WOJEWÓDZKI URZĄD
OCHRONY ZABYTKÓW W POZNANIU
WIELKOPOLSKI WOJEWÓDZKI
KONSERWATOR ZABYTKÓW
61 - 834 Poznań, ul. Gołębia 2

WUOZ-WN.5150.63.2026.IB

opiniuje negatywnie projektu planu ogólnego Gminy Ryczywół w zakresie zabytków nieruchomych wpisanych do rejestru zabytków i ujętych w wojewódzkiej ewidencji zabytków gminy Ryczywół:

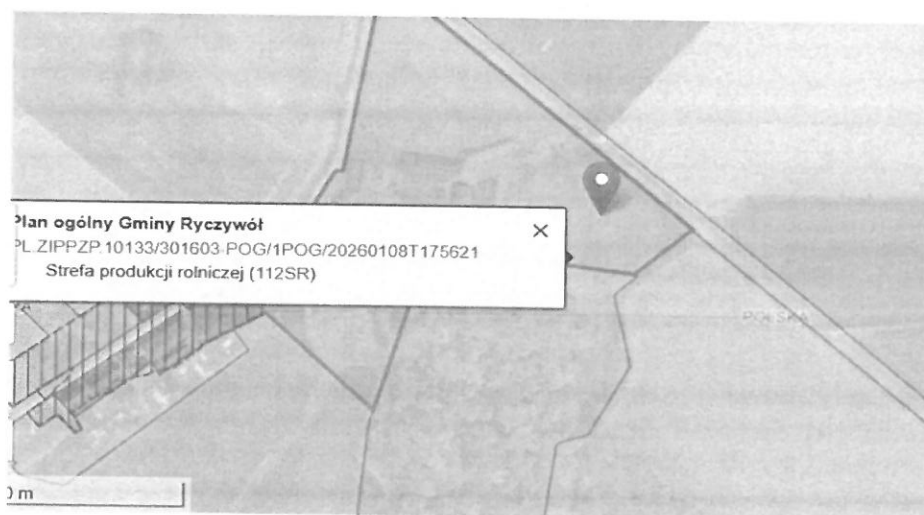
39) Ze strefy cmentarza ewangelickiego 7SC w m. Radom (dz.89) gm. Ryczywół pow. obornicki ujętego w gminnej ewidencji zabytków należy wyłączyć ze profil funkcjonalny dodatkowy usług handlu detalicznego i strefę usług kultu religijnego, zwiększyć należy procent powierzchni biologicznie czynnej do 60-70 procent , w strefie produkcji rolniczej 10SR i 42SR w pasie o szerokości [np. 50 -100 metrów] od zewnętrznych granic cmentarza ewangelickiego należy zakazać lokalizacji obiektów wielkotowarowej produkcji rolnej oraz infrastruktury technicznej o charakterze przemysłowym w celu zachowania historycznego, otwartego charakteru otoczenia nekropolii czyli należy wyłączyć Maksymalna wysokość zabudowy: 15.0 m i maksymalny udział powierzchni zabudowy:40%
